Sitzungsvorlage Nr. 6/2018Aktenzeichen:
632.6

Bauantrag: Anbau eines Balkons mit Außentreppe an das bestehende Wohnhaus Im Brühl 25, Grundstück Flst.-Nr. 2548, Gemarkung Crispenhofen

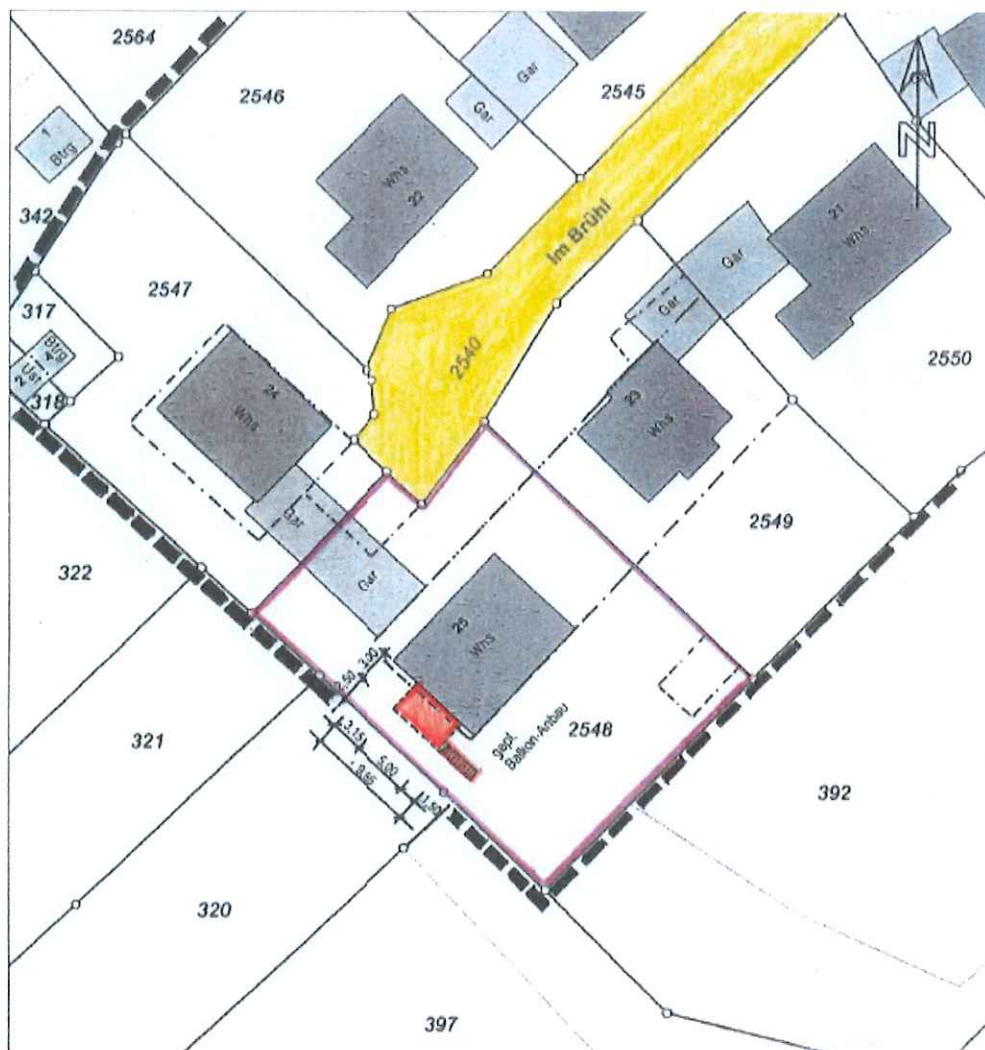
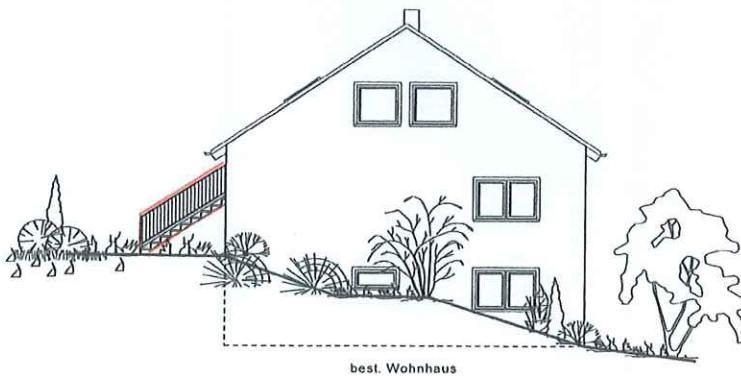
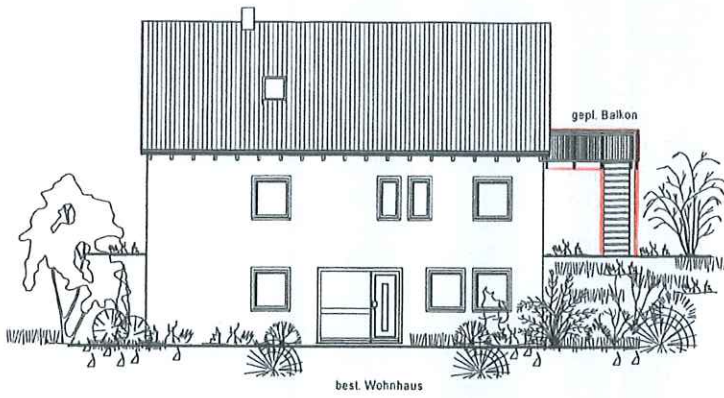
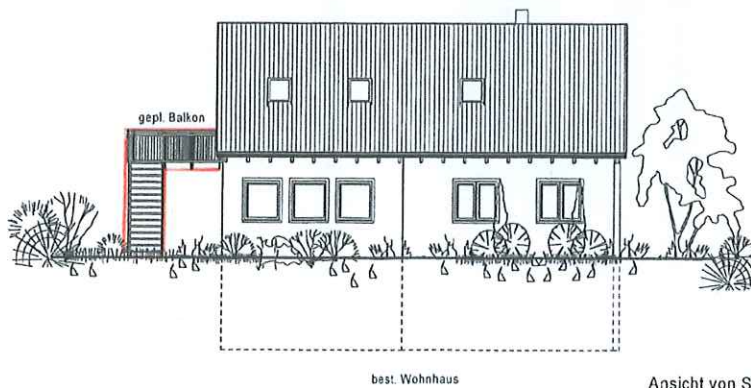
Die Antragstellerin plant, an die Südwestseite ihres Wohnhauses Im Brühl 25, Grundstück Flst.-Nr. 2548, Gemarkung Crispenhofen, einen 15 m² großen aufgeständerten Balkon mit Außentreppe anzubauen.

Das genaue Aussehen des Bauvorhabens kann aus den nachfolgend abgedruckten Ansichten ersehen werden.

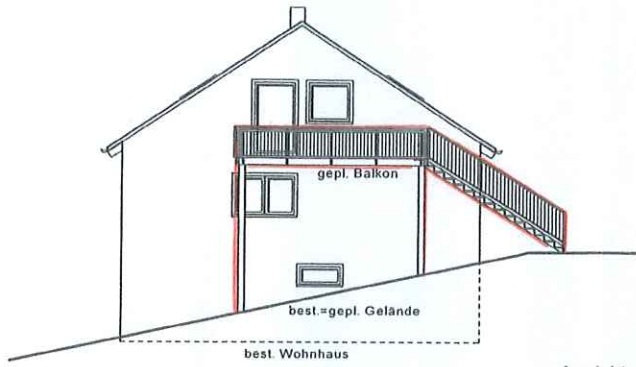
Das Bauvorhaben liegt im Geltungsbereich des qualifizierten Bebauungsplans und der Örtlichen Bauvorschriften „Brühl“ und entspricht in folgenden Punkten nicht dessen Festsetzungen:

- Der Balkon liegt weitestgehend außerhalb des Baufensters im Bauverbot;
- Der Grenzabstand zum Nachbargrundstück Flst. Nr. 320 beträgt 2,50 m, anstatt wie vorgeschrieben mindestens 3,0 m.

Zu diesen Punkten ist aus der Sicht der Gemeindeverwaltung Folgendes zu sagen:

Der geplante Balkon befindet sich nicht auf der Hauptschaufseite des Hauses, sondern lediglich seitlich. Zudem handelt es sich bloß um eine transparente Konstruktion, die nicht massiv wirkt. Deshalb erscheint es vertretbar, ihn außerhalb des Baufensters zuzulassen, obwohl jener Bereich im Bebauungsplan mit „Bauverbot“ gekennzeichnet ist.

Die Landesbauordnung Baden-Württemberg begnügt sich seit vielen Jahren mit einem Mindestgrenzabstand von 2,50 m. Insofern sind die 1964 im Bebauungsplan „Brühl“ vorgeschriebenen 3,00 m Mindestabstand eigentlich nicht mehr zeitgemäß. Eine Befreiung hiervon wäre also vertretbar.
